**PROGETTO DI AMPLIAMENTO DI ATTIVITA' ESTRATTIVA
PER LA CAVA DI GESSO DI MONTE TONDO
(Ai sensi della L.R. 18 luglio 1991, n. 17)
(Disciplina delle attività estrattive)**

**INTEGRAZIONI
RICHIESTE DALL'AMMINISTRAZIONE PROVINCIALE DI RAVENNA
CON COMUNICAZIONE N.64989/2004**

SETTEMBRE 2004

Oggetto: PROCEDURA DI VALUTAZIONE D'IMPATTO AMBIENTALE (VIA) PER UN PROGETTO DI AMPLIAMENTO DI ATTIVITÀ ESTRATTIVA "CAVA MONTE TONDO" NEI COMUNI DI CASOLA VALSENIO E RIOLO TERME PRESENTATO DALLA SOCIETÀ BPB DAVILLIA SRL, IN CONFORMITÀ ALL'ART. 14 DELLA LEGGE REGIONALE N. 9/1999, MODIFICATA CON L.R. N. 35/2000 – RICHIESTA D'INTEGRAZIONI E COMUNICAZIONE OSSERVAZIONI.

Figura 11: Carta dei punti di prelievo

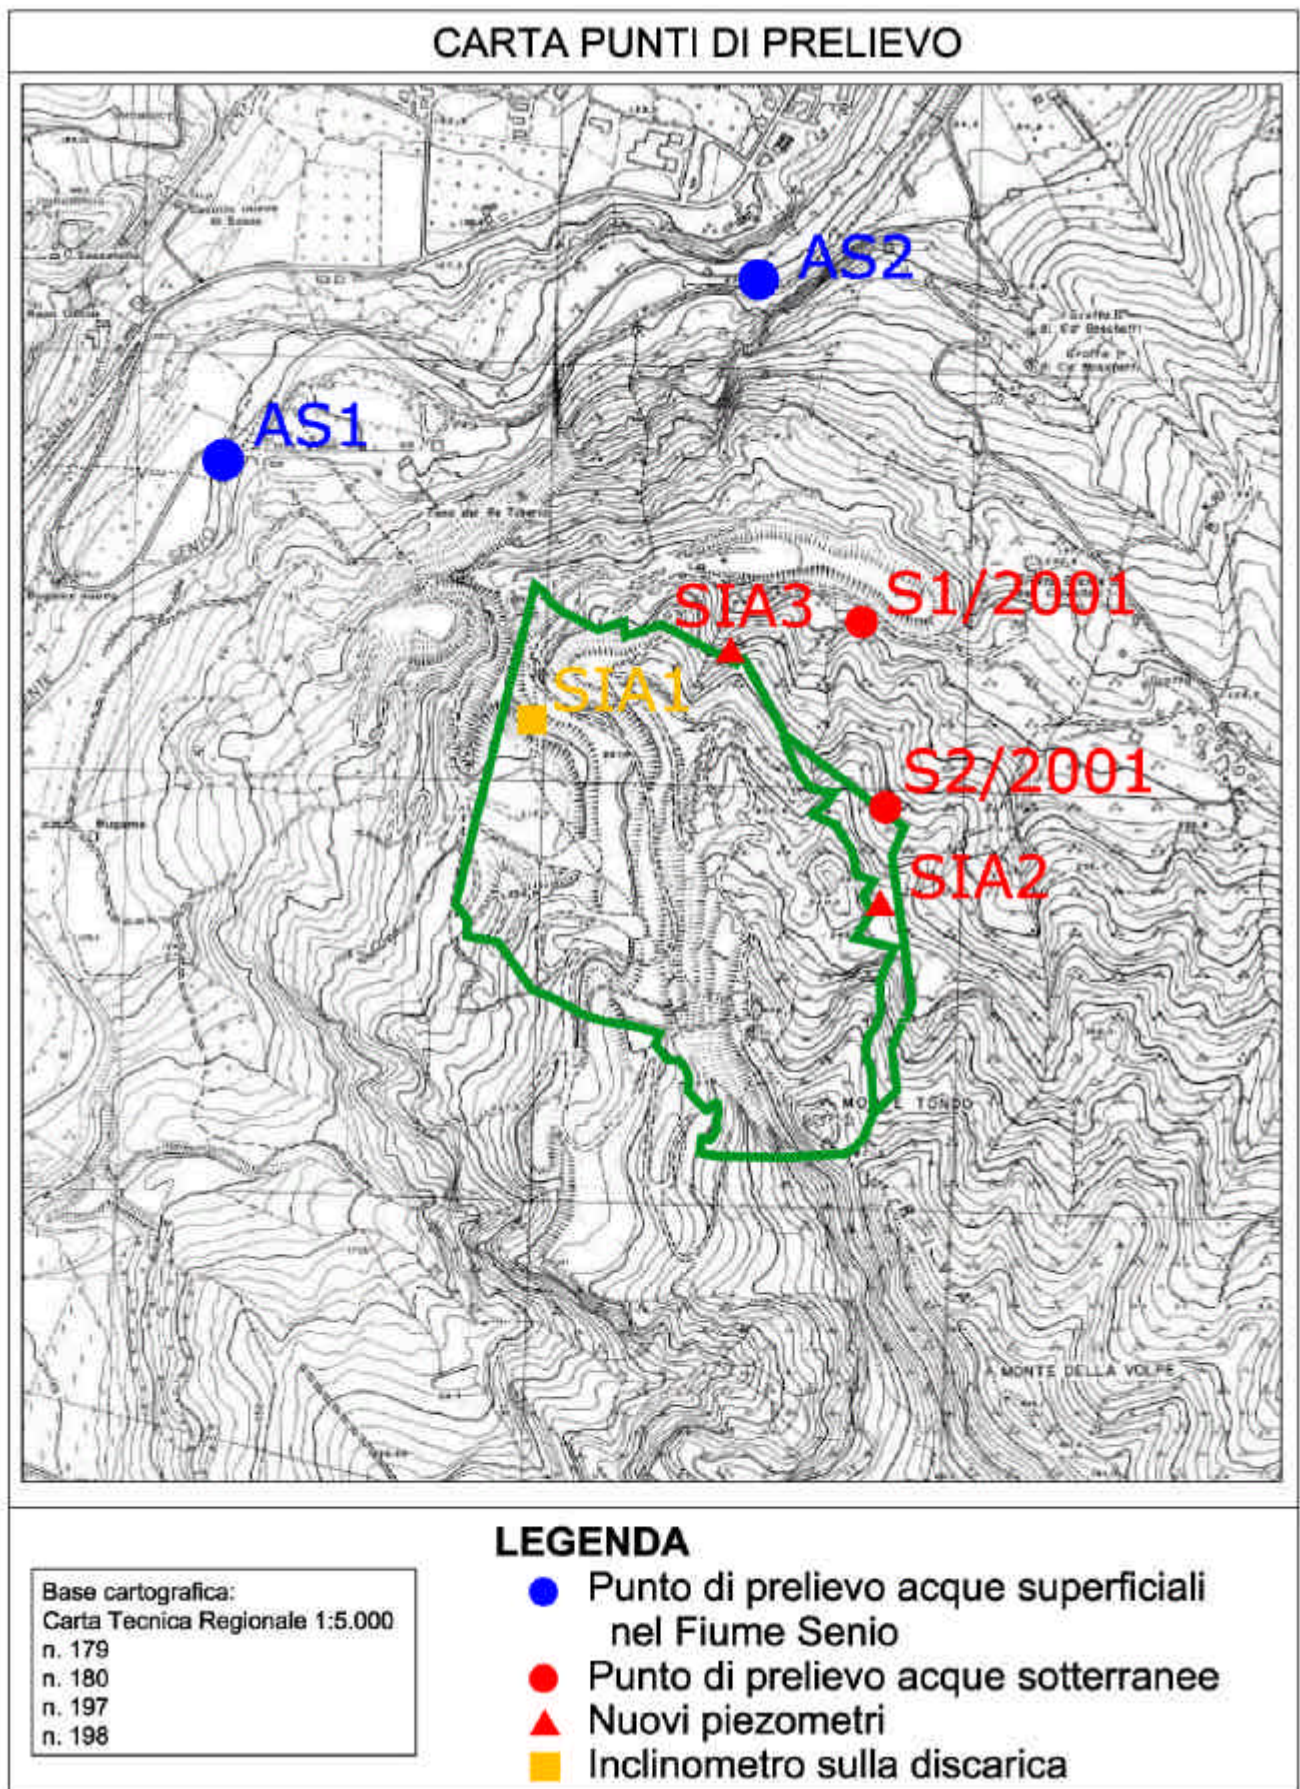
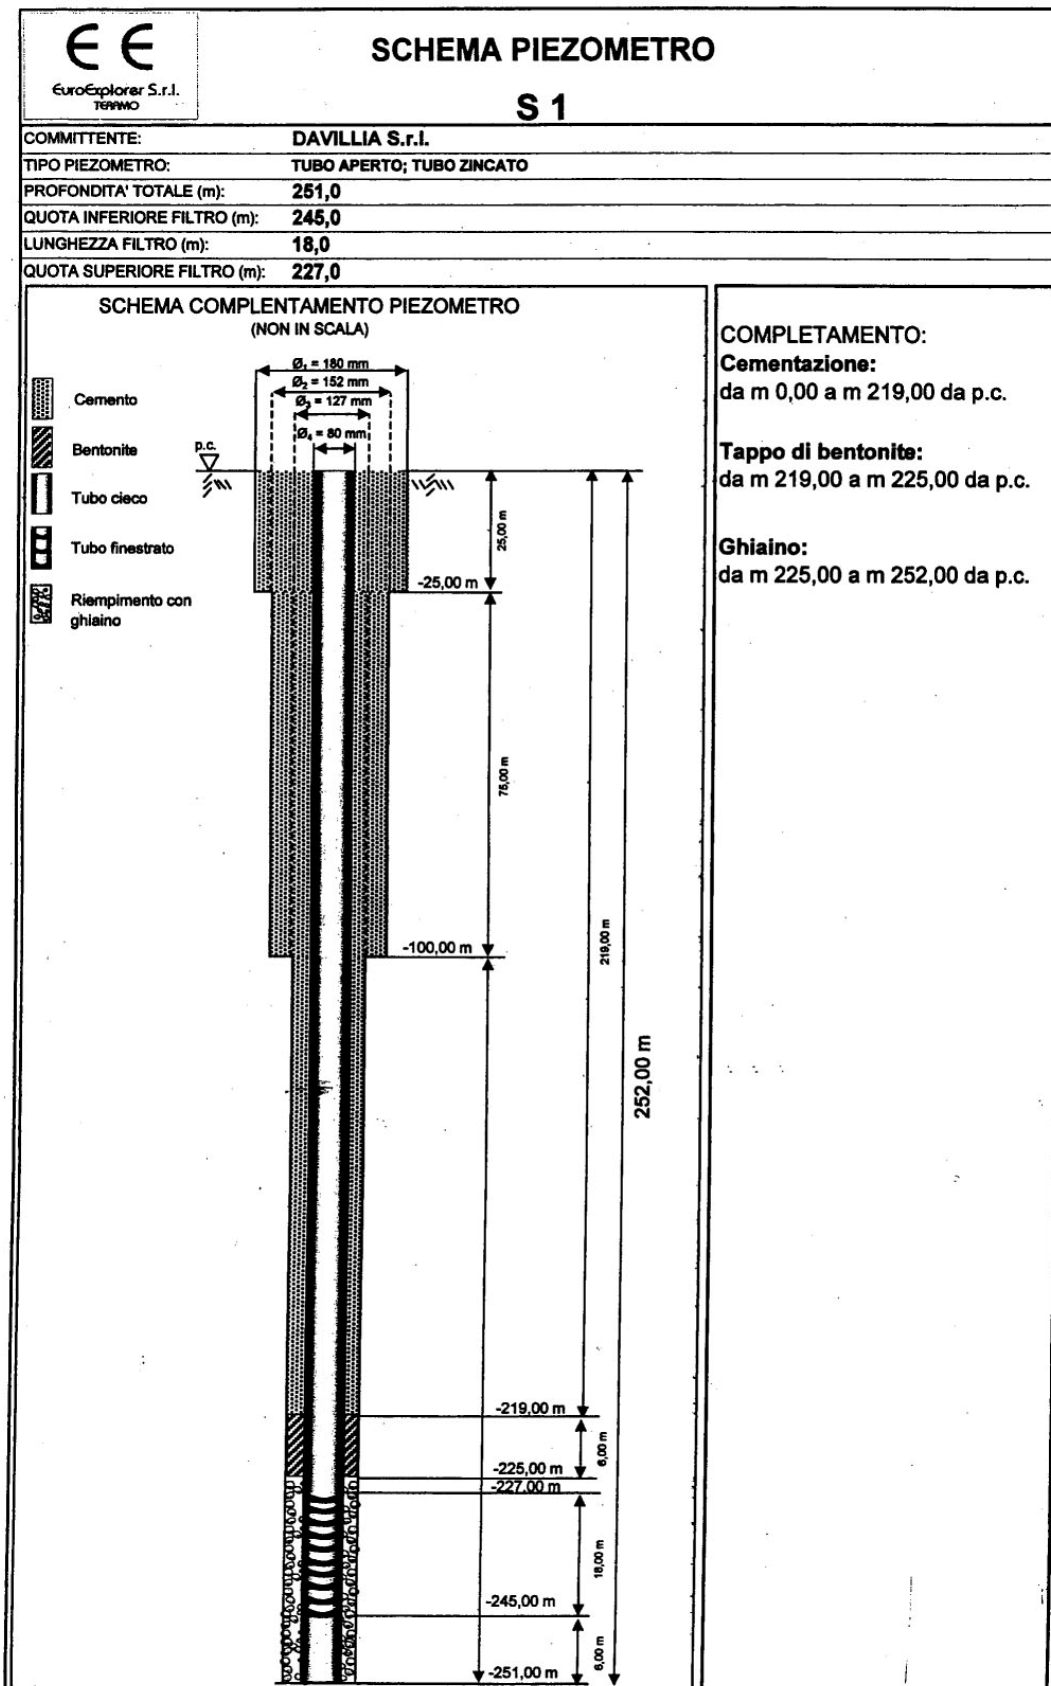
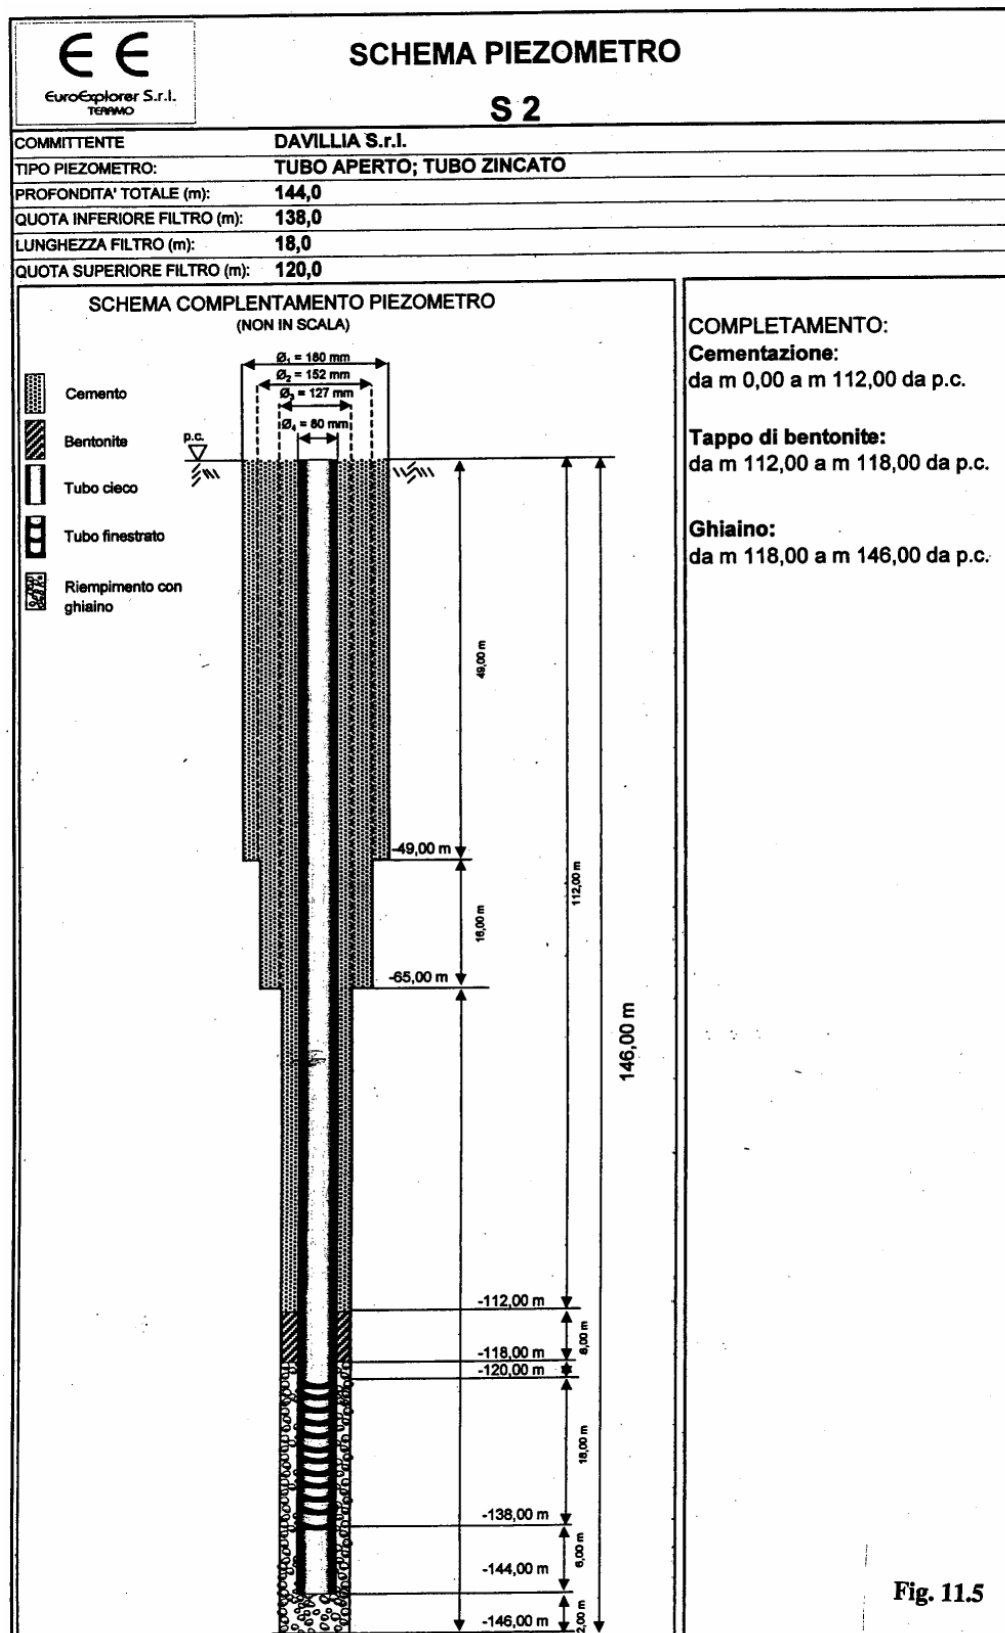
- c. presentare un piano di monitoraggio per la valutazione delle caratteristiche qualitative e quantitative delle acque superficiali e sotterranee, relativo all'attività in corso d'opera e post-operam, con particolare riguardo all'impatto sul fiume Senio;

- 3) Relativamente al punto 4c si precisa che andrà presentato il programma di monitoraggio delle misure piezometriche e dei prelievi per l'analisi qualitativa delle acque superficiali e sotterranee, specialmente in relazione all'influenza sulle acque e sul regime del fiume Senio; anche ciò si intende riferito all'intera attività nell'area di cava (attività di estrazione, attività di recupero e situazione finale) valutata nell'attuale progetto;

Con frequenza semestrale (settembre/ottobre e marzo/aprile) saranno effettuate analisi delle acque del Torrente Senio a monte e a valle dell'area di cava (AS1 e AS2) e nei due piezometri già presenti (S1/2001 e S2/2001) il cui schema è riportato nelle Figure 12 e 13 .

La posizione dei punti di prelievo è indicata nella planimetria della Figura 11.

Figura 14: Piazzali Operativi

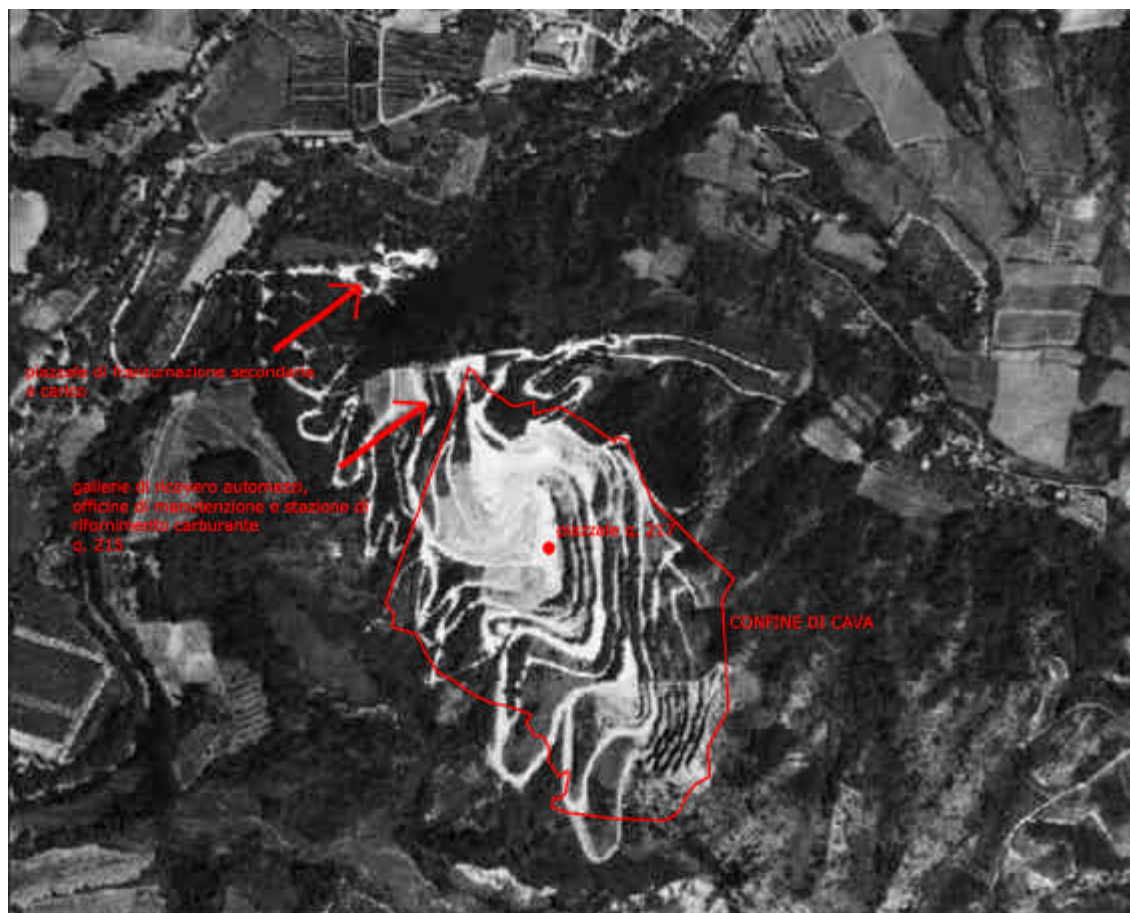
- 5) Riportare l'ubicazione e la modalità di gestione dei piazzali, in relazione alle attività di pulizia, manutenzione e rifornimento carburante dei mezzi che lavorano nella cava, in quanto dall'analisi del SIA non si evidenzia l'adozione di tutti i sistemi per contenere ed evitare l'allontanamento di sostanze inquinanti con le acque meteoriche;

Il rifornimento degli automezzi avviene all'interno delle officine poste nel piazzale a quota 215. Il carburante è stoccato ed erogato con un serbatoio esterno della ditta Emiliana Serbatoi descritto nella Figura 15 e i cui certificati di conformità e di collaudo sono riportati rispettivamente nelle Figure 16 e 17.

L'area di rifornimento è pavimentata con massetto in cemento. Il piano è realizzato con pendenza tale da convogliare eventuali sversamenti verso un punto di raccolta.

I serbatoi dei lubrificanti sono alloggiati all'interno di vasca di raccolta e le operazioni di cambio olio sono effettuate sulla stessa area sulla quale si effettuano i rifornimenti carburante.

TAVOLA 1
SEZIONE TIPO
RIPRISTINO

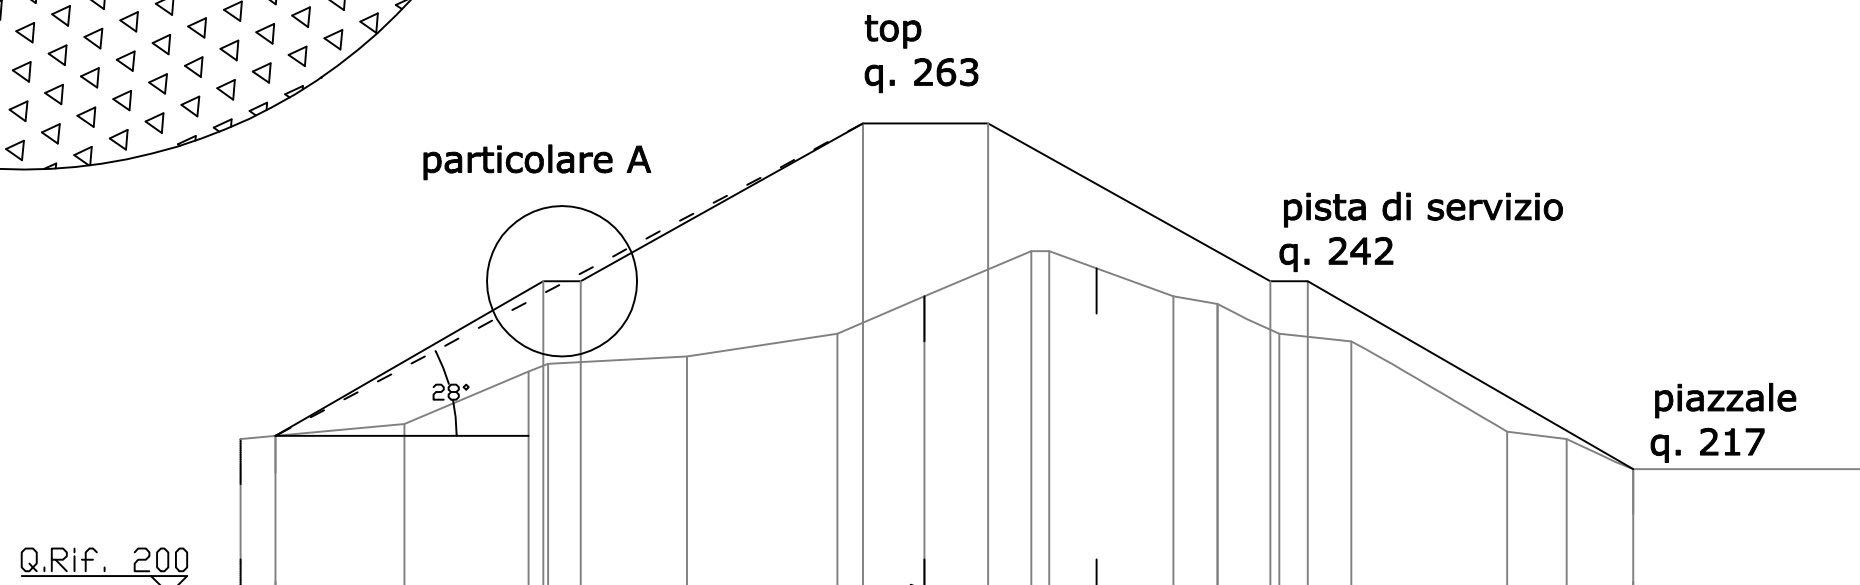
- 10) Nello specifico, per l'area di discarica ed anche in funzione dell'ottenimento dell'autorizzazione per il vincolo idrogeologico, si richiedono:
 - a. tavole grafiche con i particolari costruttivi della discarica;

- c. un progetto dettagliato di ripristino e messa in sicurezza della discarica, nel quale siano descritte le caratteristiche geomeccaniche dei terreni, gli spessori, l'assetto definitivo e comunque gli elementi già riportati al punto 9;
